PLAN LOCAL D'URBANISME INTERCOMMUNAL

**COMMUNES DE BISCHWILLER, KALTENHOUSE, OBERHOFFEN
SUR MODER, ROHRWILLER, SCHIRRHEIN ET SCHIRRHOFFEN**

MODIFICATION N°1

NOTICE EXPLICATIVE

2.2. Rue de Haguenau à Bischwiller : rectification d'une erreur matérielle au niveau du zonage

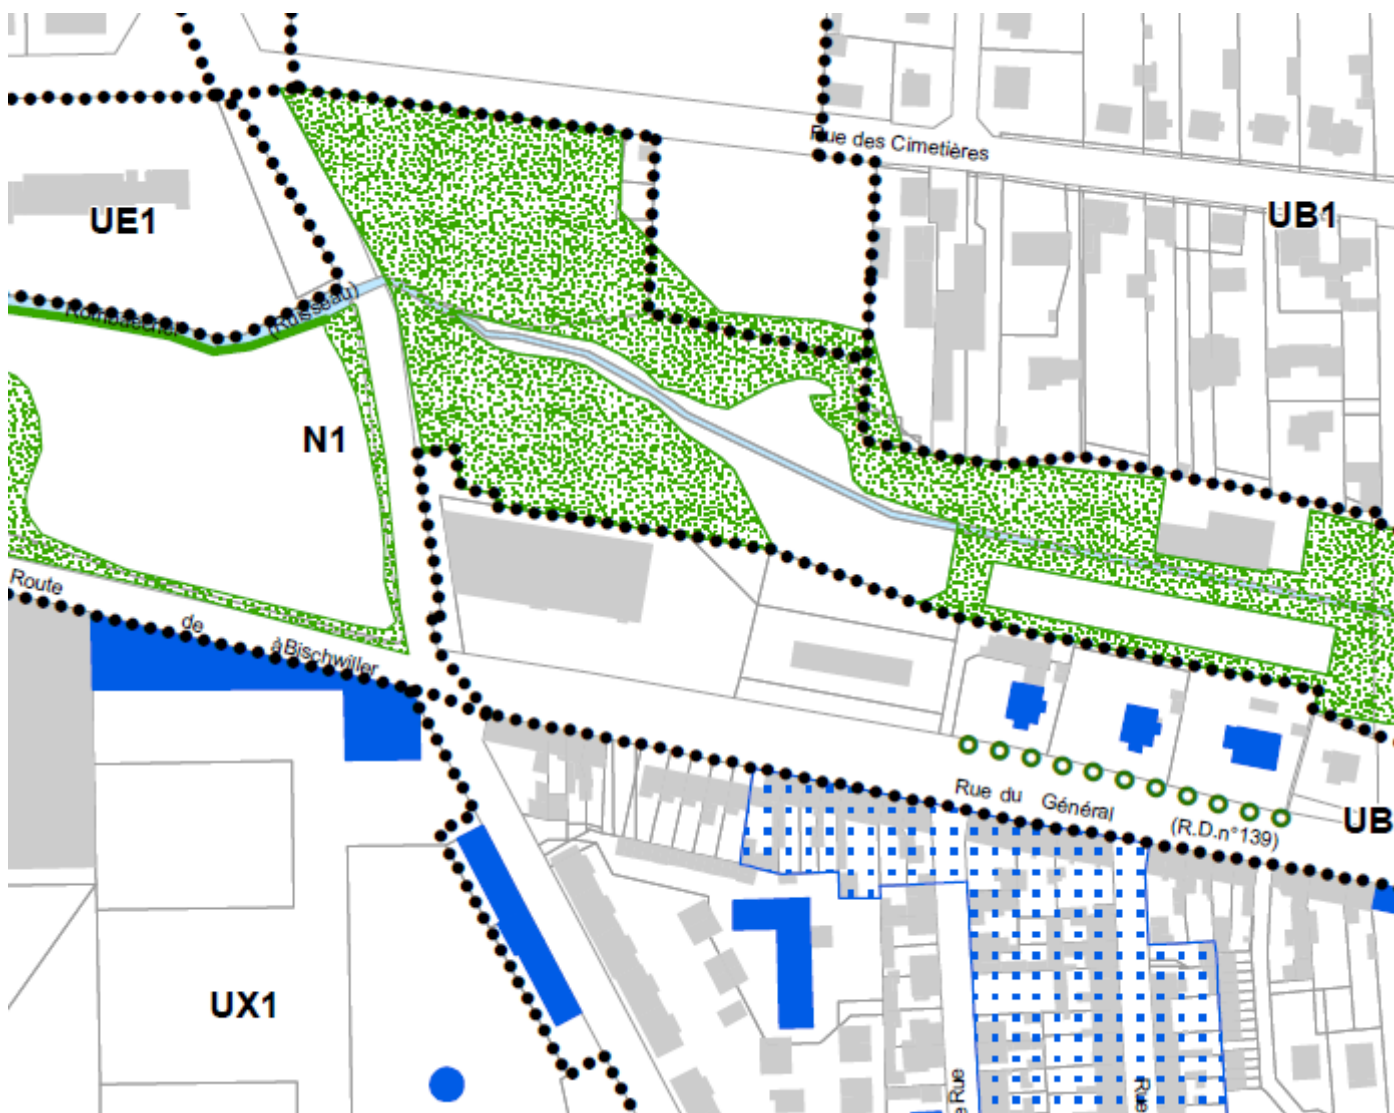
La limite entre la trame verte qui longe le Rothbaechel et la zone UB est erronée au niveau du magasin d'alimentation Mutlu situé à l'angle entre la rue de Haguenau et la rue du Général Rampont. En effet, une parcelle appartenant à la ville de Bischwiller et faisant partie de la trame verte a été classée par erreur en zone UB1 il est proposé de la reclasser en zone N1.

2.3. Rue des Casernes à Bischwiller : modification d'un emplacement réservé

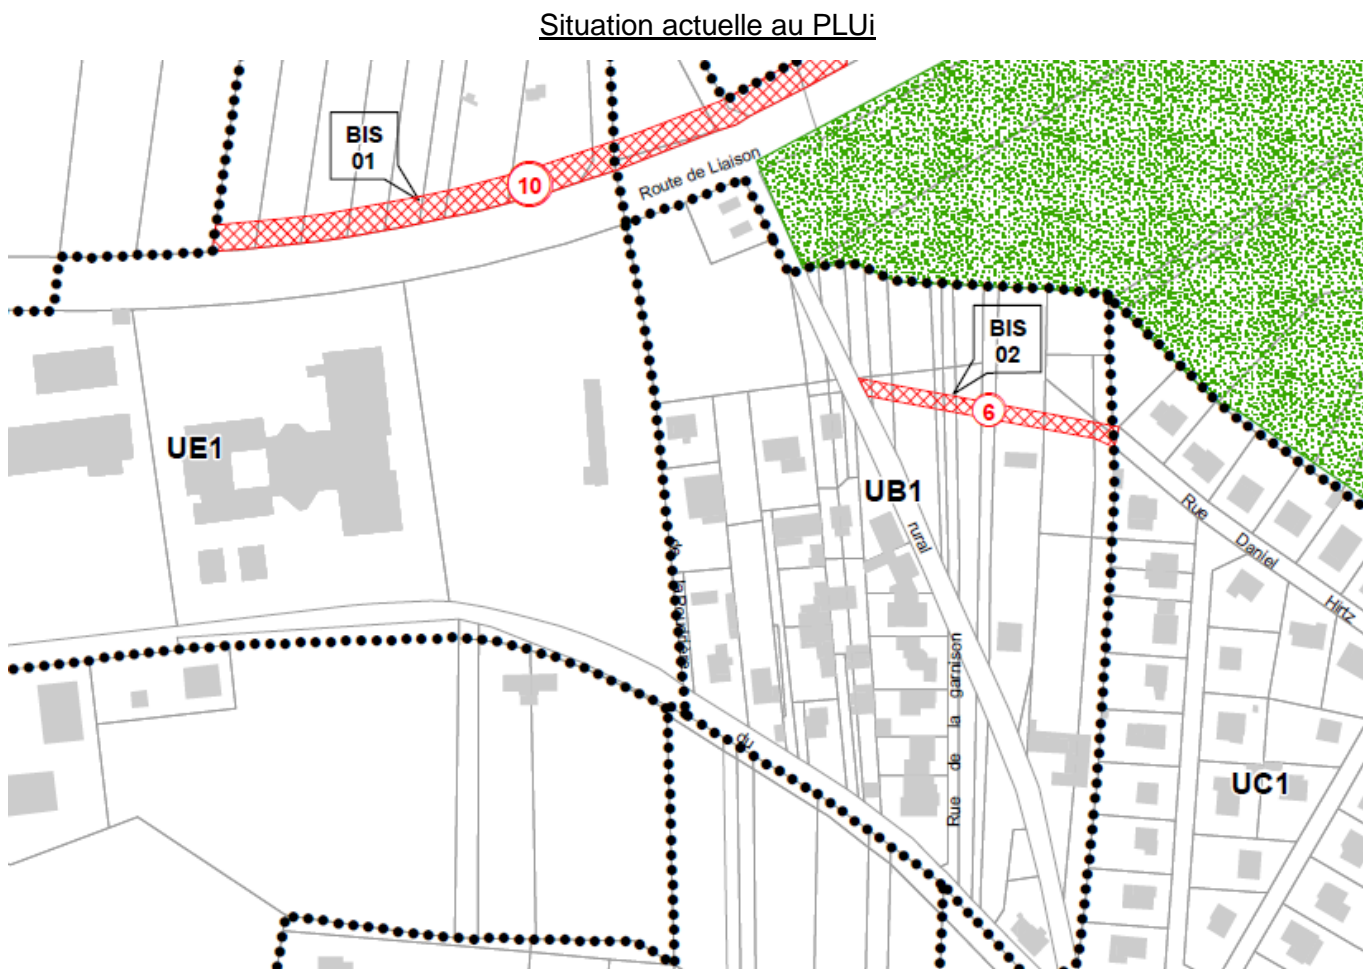
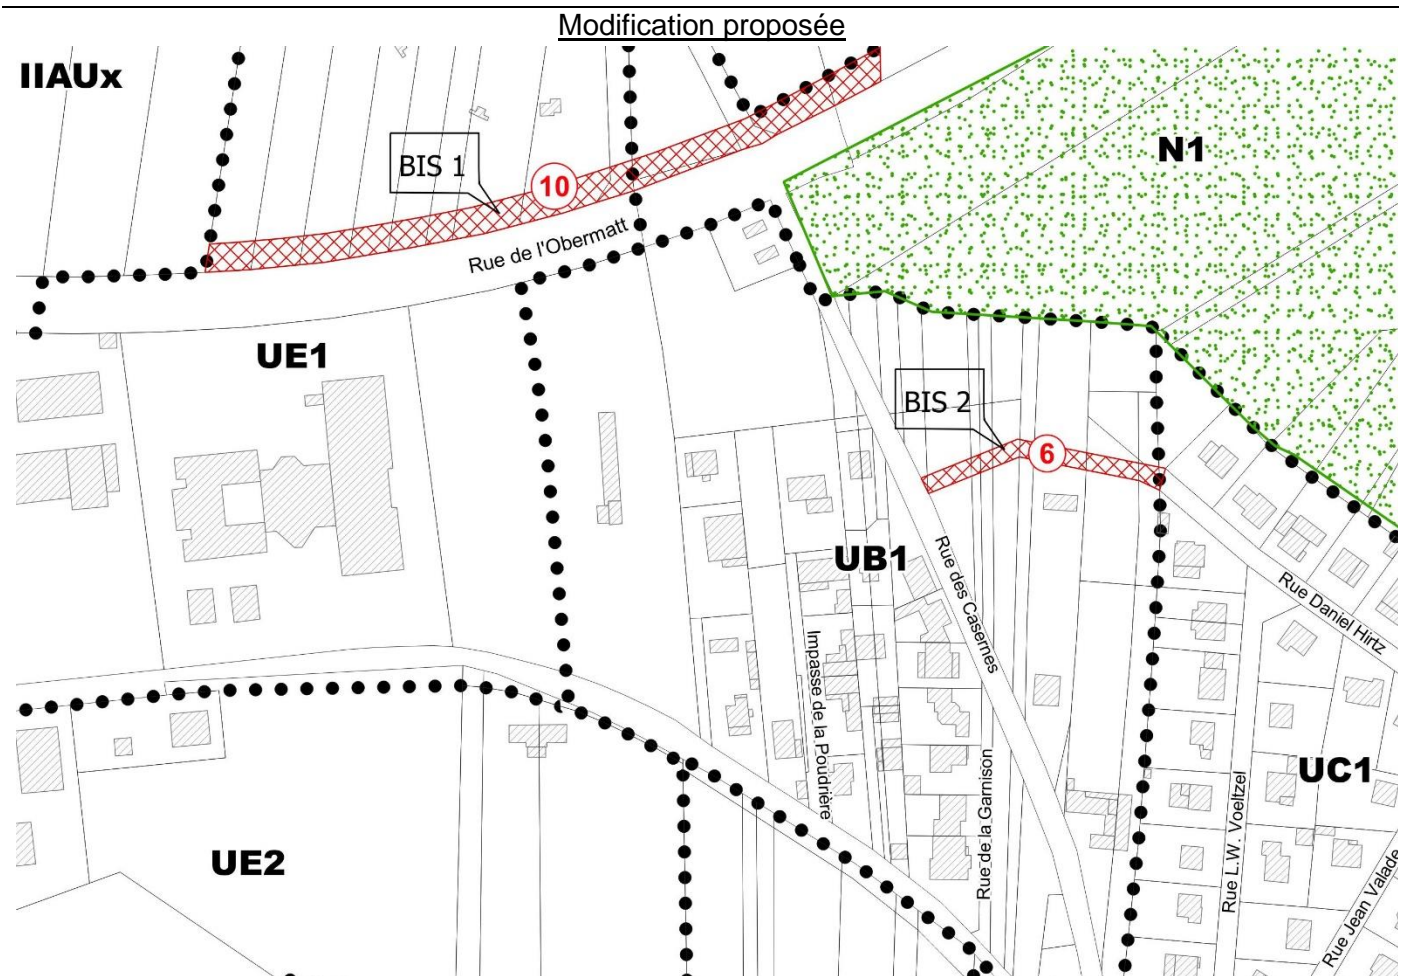
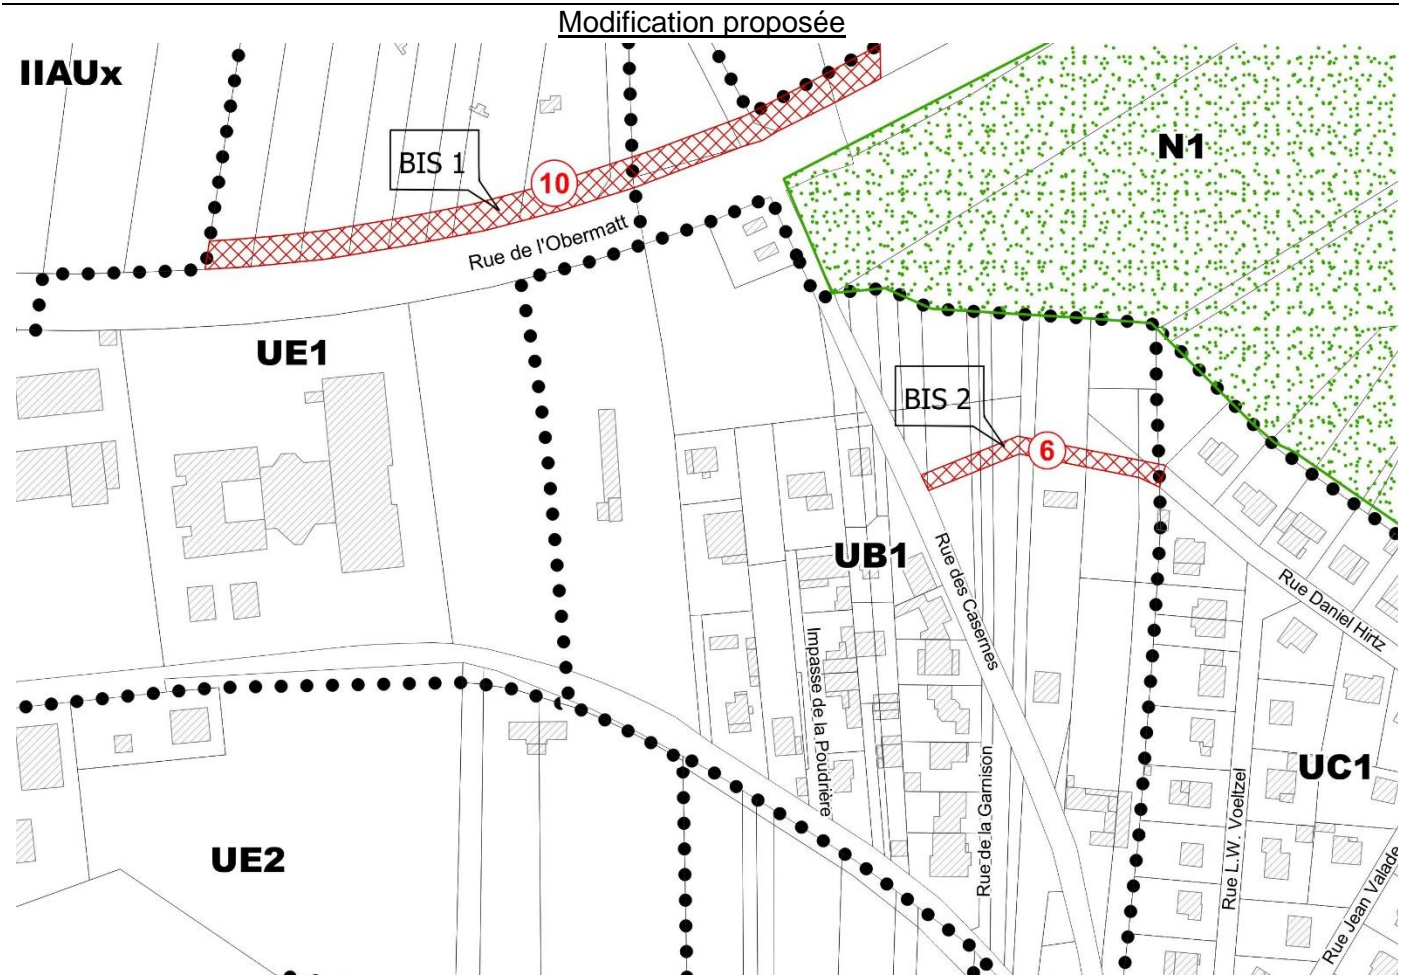
L'emplacement réservé BIS02 a été mis en place pour permettre la réalisation de la liaison entre la rue Daniel Hirtz et la rue des Casernes. La rue Daniel Hirtz comprend une amorce pour la réalisation de cette liaison en raison d'un bouclage qui dès la réalisation de l'opération d'urbanisation du lotissement de la Daniel Hirtz avait été prévu.

Toutefois, sa géométrie ne permet pas une desserte optimale de toutes les parcelles situées entre les rues Daniel Hirtz et des casernes. Pour optimiser l'urbanisation du secteur il est proposé de modifier l'emplacement réservé BIS02.

2.4. Rue de l'Obermatt à Bischwiller : modification du zonage

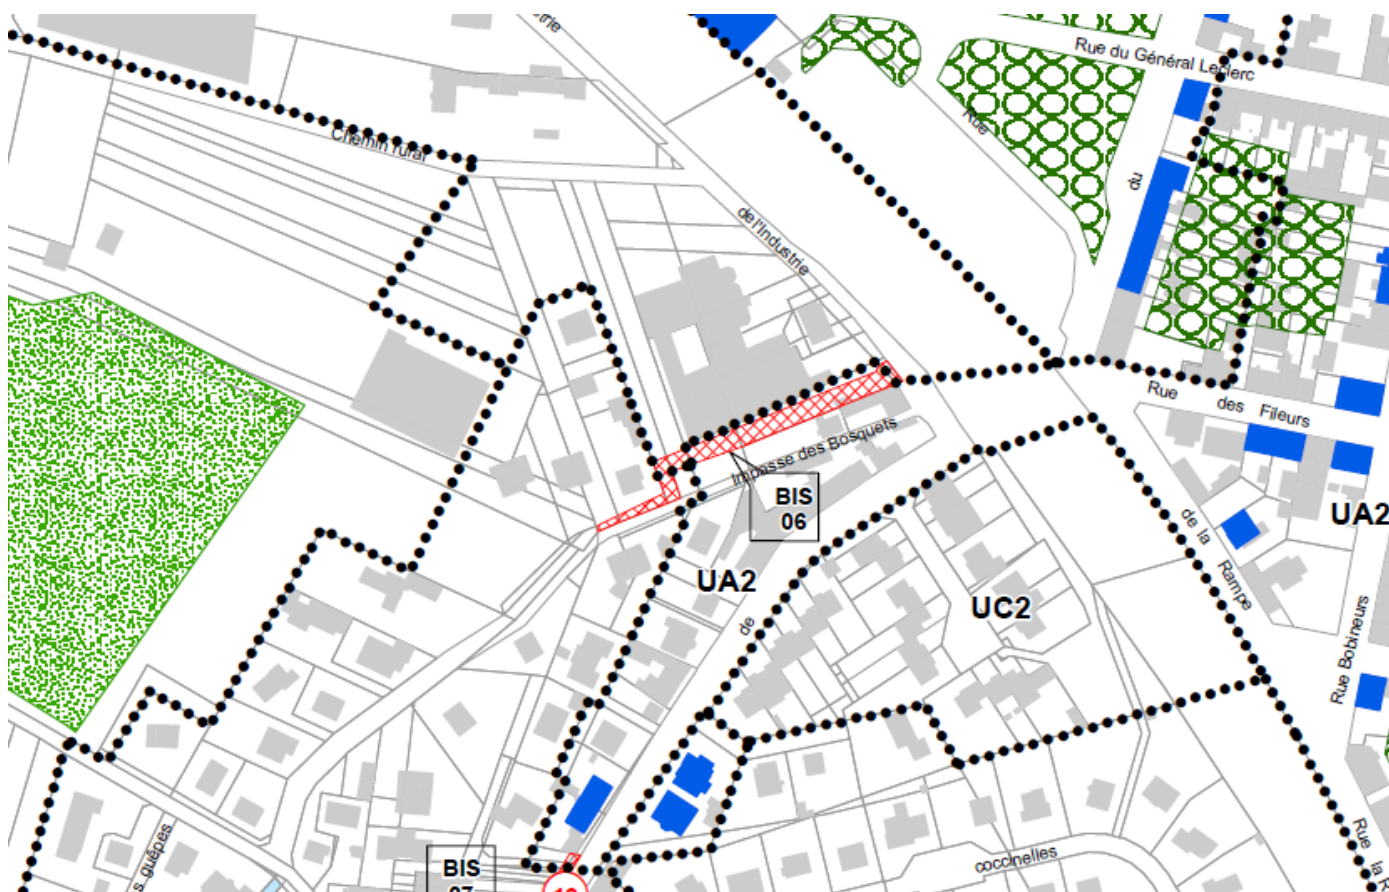
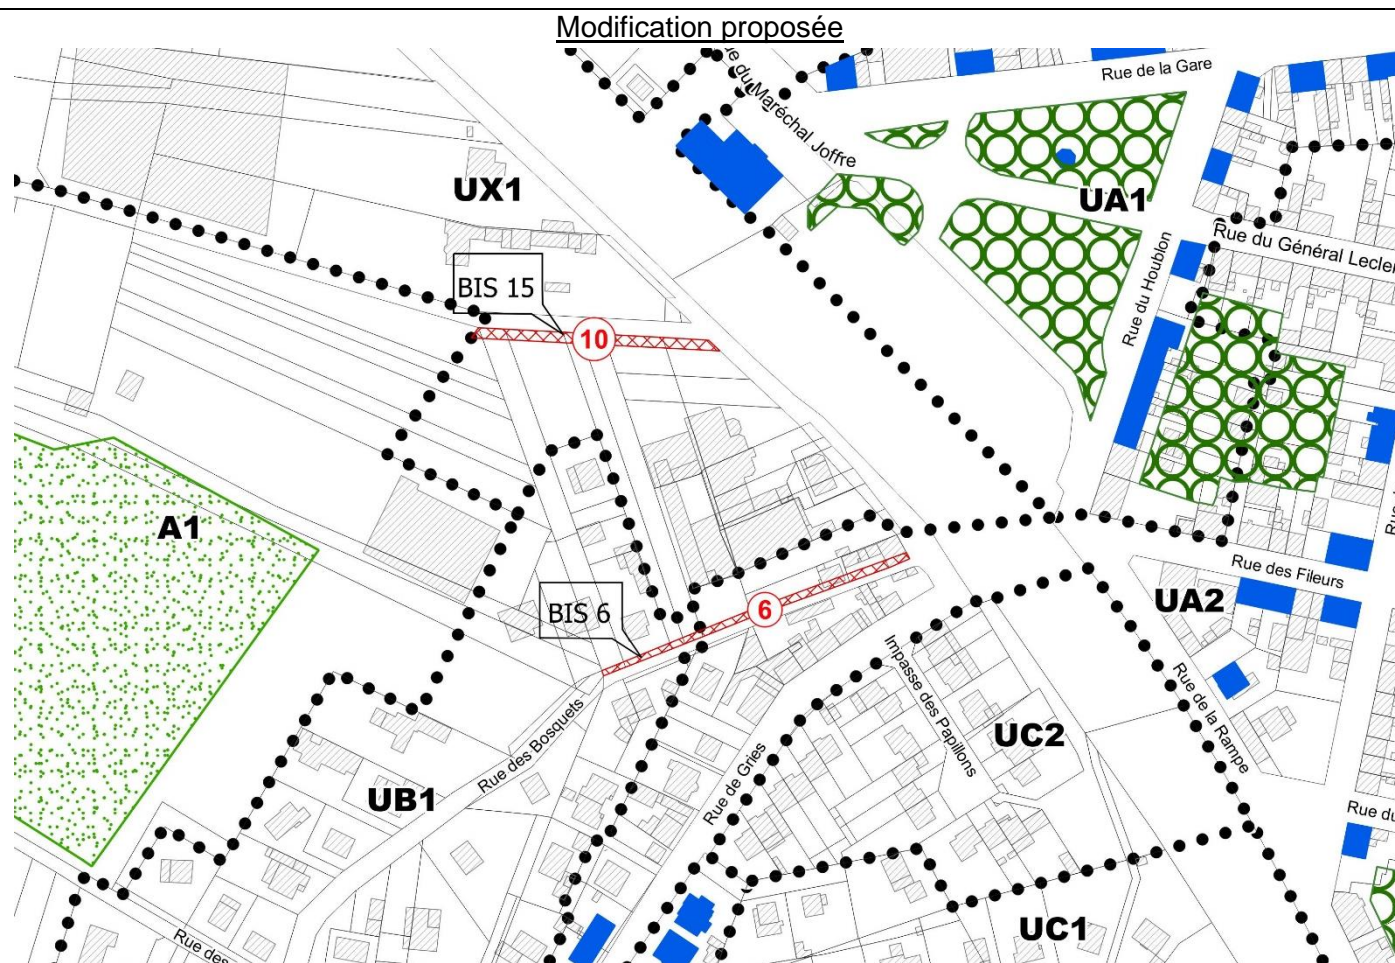
Dans le cadre du réaménagement de la déchèterie de Bischwiller par la Communauté d'Agglomération un giratoire a été mis en place sur la rue de l'Obermatt. Ce giratoire dispose de 4 sorties : l'une pour la déchèterie, deux pour la continuité de la circulation rue de l'Obermatt et une dernière en attente de la réalisation d'une voirie au niveau du terrain de pétanque.

2.5. Rue des Bosquets à Bischwiller : modification d'un emplacement réservé

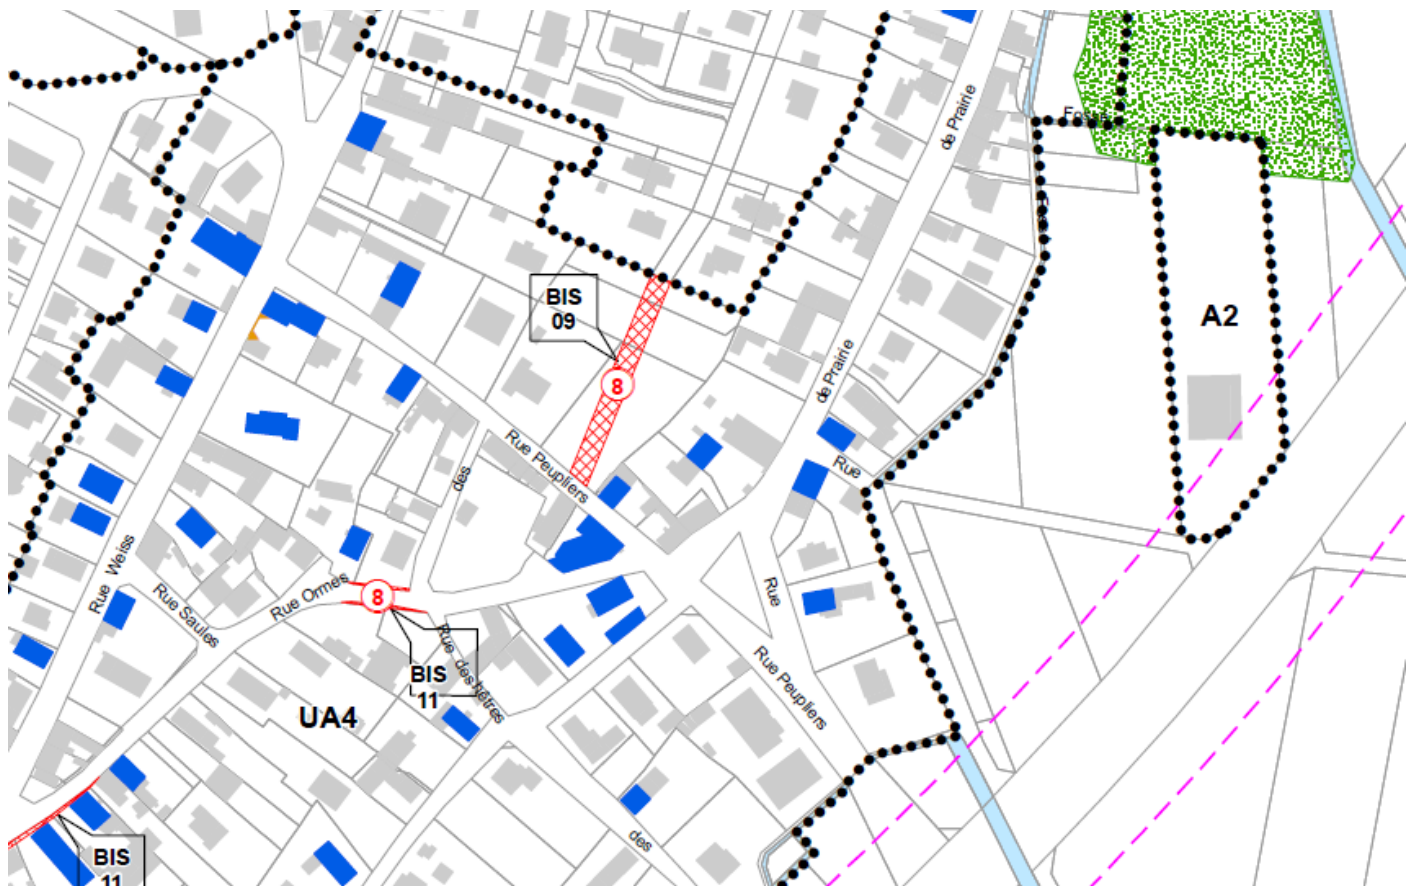
L'emplacement réservé BIS06 a été mis en place pour permettre l'amélioration de la circulation rue des Bosquets. La rue des Bosquets au niveau de sa sortie sur la rue de l'Industrie est étroite du fait de la présence d'un immeuble de part et d'autre de la chaussée. L'emplacement réservé matérialisé au niveau du PLUi prévoit le déport de la sortie de la rue des Bosquets sur la rue de l'Industrie plus au nord par rapport à sa sortie actuelle. Cette hypothèse avait été retenue du fait de l'absence de construction qui serait impactée par l'emplacement réservé. Elle est toutefois plus onéreuse et plus difficile à réaliser qu'un élargissement de la voirie dans la prolongation de la rue des Bosquets dans son emprise actuelle. Aussi il est proposé de déplacer l'emplacement réservé BIS06.

2.7. Impasse des Drapiers à Bischwiller : modification d'un emplacement réservé

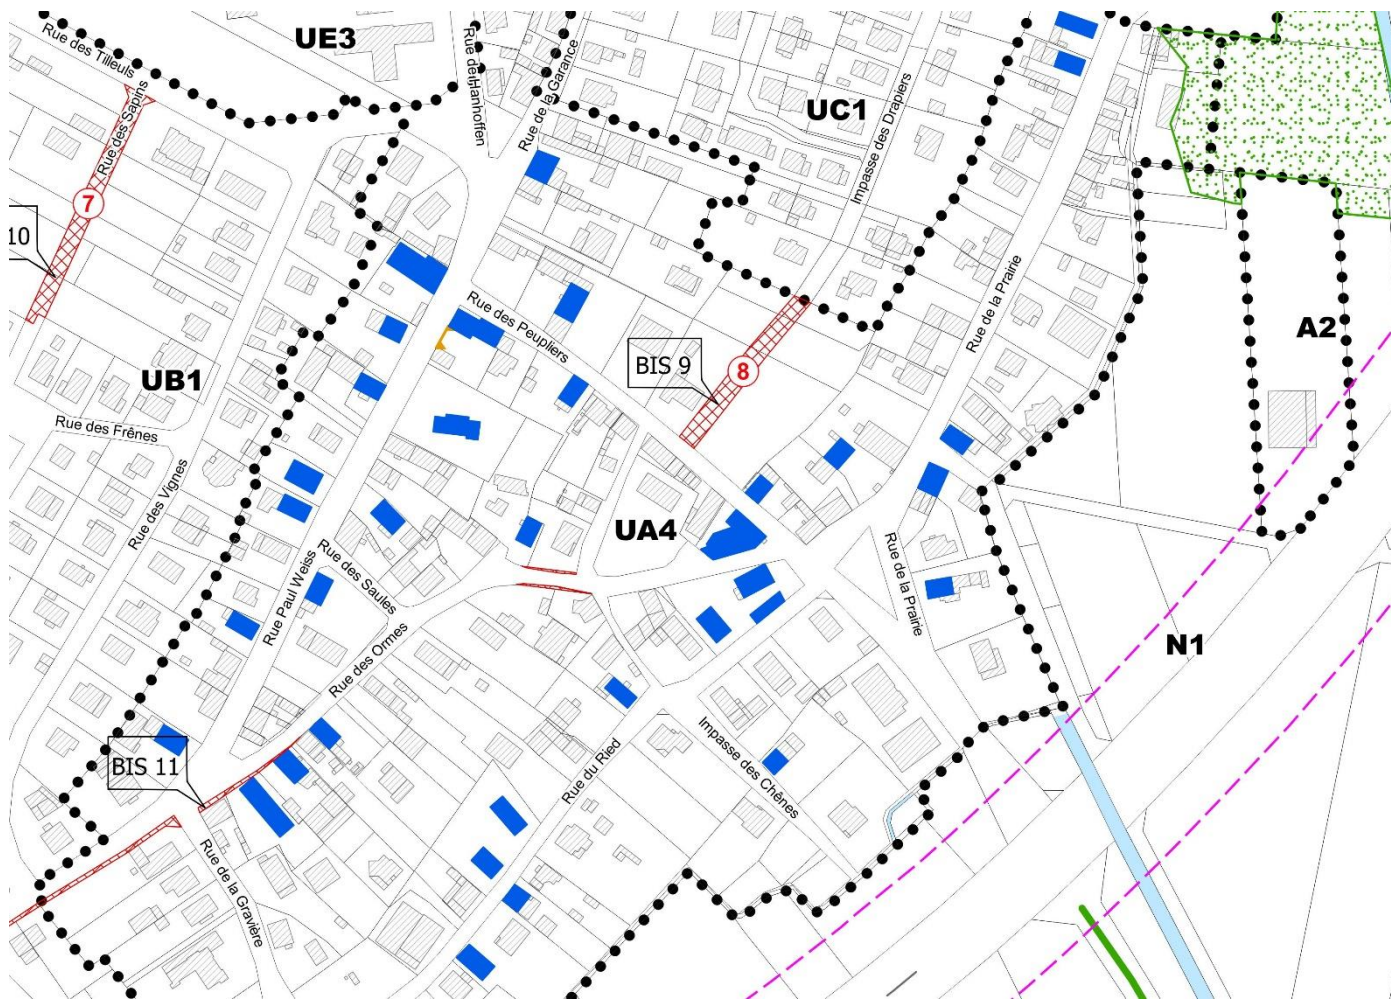
Pour permettre une urbanisation de part et d'autre de la future voirie il est proposé de modifier l'emprise de l'emplacement réservé BIS09 comme suit.
